Verslag huishoudelijke elektrische installatie op laagspanning en zeer lage spanning**Algemeen:**

Referentie: 008-20260901-05v2	Datum controle: 01/09/2026
Keurder: 008

Eigenaar:	Marguerite A.C. van Veldhoven	EAN-code:	541448820059743437
Adres installatie:	Kardinaal Mercierlaan 36 bus 0201, 3001 - Heverlee	Nummer teller(s):	1SAG1100915298
		Distributienetbeheerder installatie:	Fluvius
Datum uitvoering installatie:	☒ Vóór 01/10/1981 ☒ Tussen 01/10/1981 en 01/06/2020 ☐ Vanaf 01/06/2020		
Type:	☒ Wooneenheid ☐ Niet-huishoudelijk ☐ PV ☐ Batterij ☐ Laadpaal

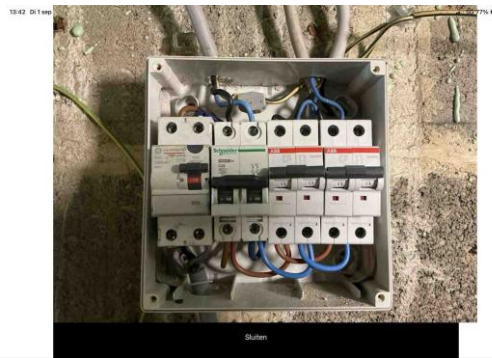
B17 - De voedingsspanning is niet op elk bord vermeld (Boek 1: 3.1.3.3).
Opmerking: Oa bord 1, bord 2

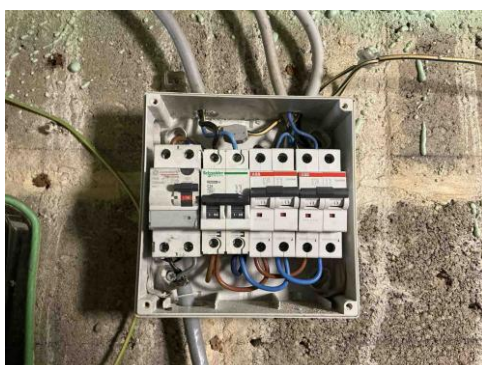
T10 - Bepaalde contactdozen en/of schakelaars zijn niet degelijk bevestigd (Boek 1: 1.4.1.3).
Opmerking: Oa keuken
